A) Amt für Ernährung, Landwirtschaft und Forsten Coburg-Kulmbach, Stellungnahme vom 07. Februar 2024 im Rahmen von § 4 Abs. 1 BauGB	1
B) Amt für Ernährung, Landwirtschaft und Forsten Coburg-Kulmbach, Stellungnahme vom 01. Juli 2025 im Rahmen von § 4 Abs. 2 BauGB	5
C) Bund Naturschutz Kreisgruppe Coburg, Stellungnahme vom 15. Februar 2024 im Rahmen von § 4 Abs. 1 BauGB	6
D) Wasserwirtschaftsamt Kronach, Stellungnahme vom 15. Februar 2024 im Rahmen von § 4 Abs. 1 BauGB	
E) Landratsamt Coburg, Wasserrecht, Naturschutz, Stellungnahme vom 16. Februar 2024 in Rahmen von § 4 Abs. 1 BauGB	
F) Landratsamt Coburg, Wasserrecht, Naturschutz, Stellungnahme vom 08. Juli 2025 im Rahmen von § 4 Abs. 2 BauGB	5

zur 30. FNPÄ der Gemeinde Ebersdorf b. Coburg mit Aufstellung des vorhabensbezogenen Bebauungsplans "Solarpark Kleingarnstadt" nimmt das Wasserwirtschaftsamt Kronach wie folgt Stellung:

Neigungskarte mit Oberflächenabfluss bei Starkregen (modelliert mit DGM1 2022)

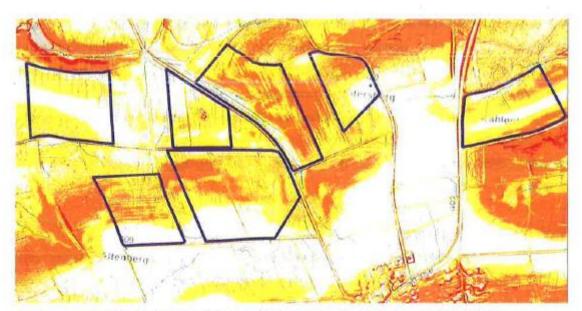
Das Vorhaben befindet sich geologisch im Bereich des Amaltheentons der Lias-Schichten. Die Böden sind meist sehr lehmig-tonig. Sie neigen zu Stauwasser, was korrosionsfördernd wirkt. Hinsichtlich der Hintergrundwerte ist der Standort der BAG 51 (Vollzugshilfe Hintergrundwerte)

zuzuordnen. Bei landwirtschaftlichen Böden ist hier mit einer Überschreitung der Vorsorgewerte für Chrom, Nickel und Zink vereinzelt bei Kupfer zu rechnen (s. § 5 BBodSchV). Die Böden sind teilweise stark geneigt. Die geringe Infiltrationsfähigkeit wird durch die teilweise vorhandene Hanglage und die geplante Überstellung mit Modulen weiter vermindert. Bei Starkregen ist mit vermehrtem Oberflächenabfluss und evtl. Erosion zu rechnen.

- Die bodenkundliche Baubegleitung hat die abflussmindernden Maßnahmen zu planen und durchzuführen. Diese sind anhand der oben eingefügten Kartenausschnitte v.a. in den steileren Hangbereichen sowie der Sturzflutkarte des LfU zu planen. Eine Ortseinsicht zur Detailplanung ist durchzuführen.

Wegen der standörtlichen Gegebenheiten sind folgende Vorgaben einzuhalten:

- Verwendung von wirkstabilen Korrosionsschutzlegierungen für Montage und Befestigung (Rammpfähle) aller Module und sonstige oberirdische Befestigungselemente (Zink-Magnesium-Aluminium-Legierungen, z.B. Magnelis©, WZM© Wuppermann, o.ä.).

- Die Tiefe der Verankerung ist auf das statisch unbedingt notwendige Maß zu beschränken und darf nicht im Grundwasser bzw. im Grundwasserschwankungsbereich liegen (im Talbereich denkbar).

- Die Tiefe der Kabelgräben ist auf 80cm zu begrenzen und sie sollen möglichst quer zum Hangabfluss errichtet werden.
- Die Kabelgr\u00e4ben sind schichtenweise wieder mit Unterboden und Oberboden herzustellen.
 Es darf keine nachhaltige Schw\u00e4chung der Deckschichten eintreten.
